Til: Gjemnes kommune

Sted, dato: Molde, 2023-04-21

## ► Tørriset reguleringsplan\_Oppfølging vedtak FS-5-23

Figur 1 Oversikt vegnavn, iht. offentlige kartdata (Kartverket), supplert med vegnummer fra vegkart (vegvesen.no)

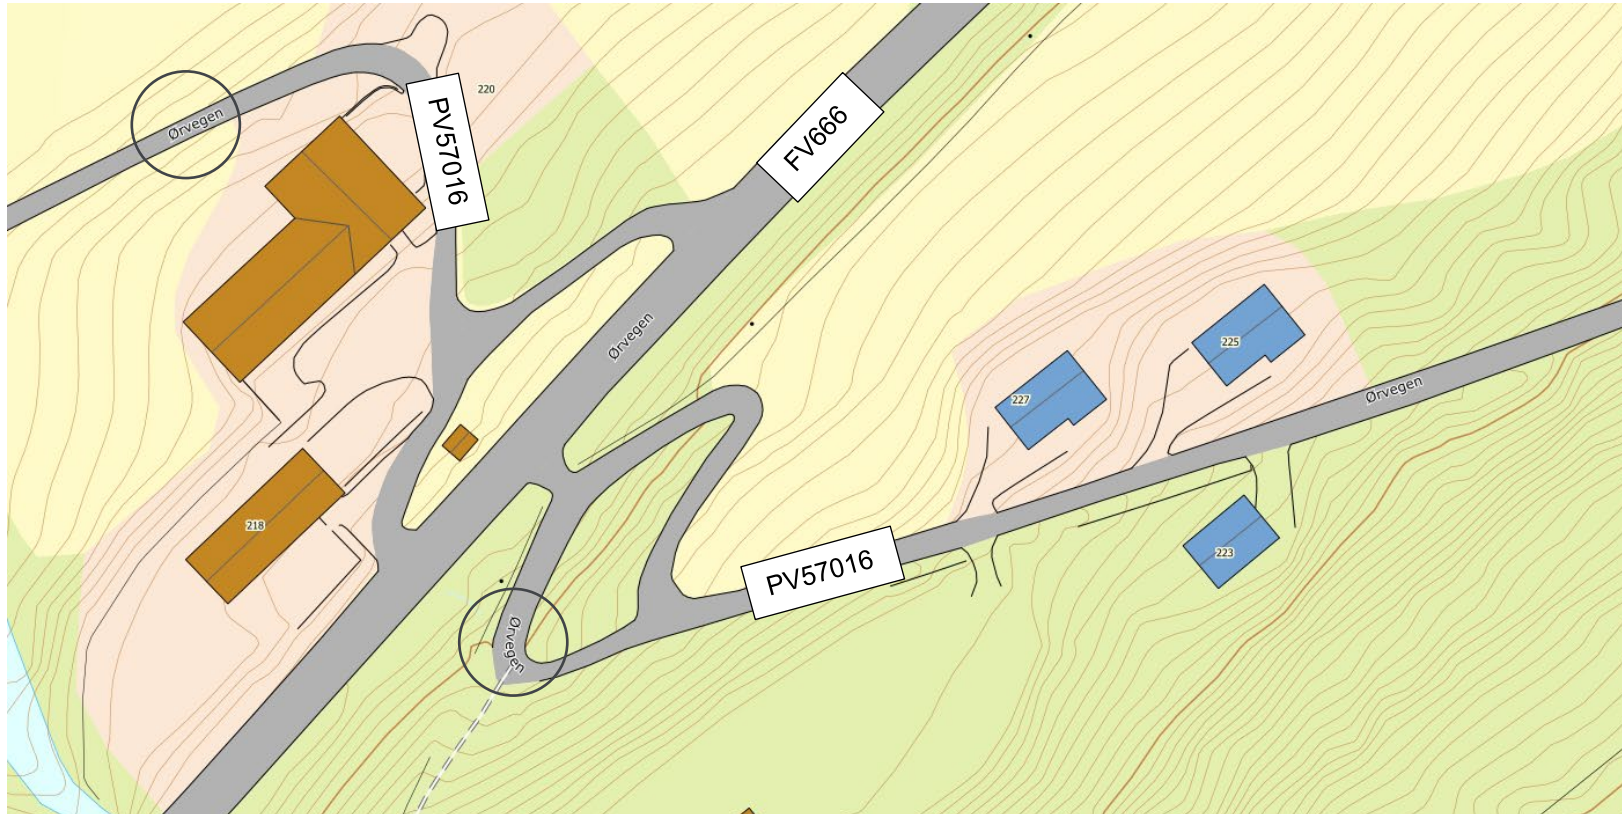
04	Til 4.9.3 Trafikksikkerhet for myke trafikanter: Her er SV1 også feilaktig kalt Ørvegen, se 4.7. En løsning med kulvert der myke trafikanter kan krysse under fylkesvegen kan vi ikke se er vurdert, selv om bratt terreng på øvre side vil være en utfordring.	Kulvert må ligge noen meter under eksisterende vegnivå. For å få universell utformet vegkryssing må det etableres en veg fra eksisterende vegnivå ned til nivå med kulvert og opp igjen. Kulvert må ligge ca. 1 meter under dagens vegnivå. Med en kulverthøyde på 3 m vil bunnen ligge 4 m lavere enn vegnivået. En universell utformet stigning må ligge i 1:20, dvs. min. 80 m lang veg begge sider av kulvert.	Se pkt. 03. Kulvert vurderes i kapittelet (3. ledd)
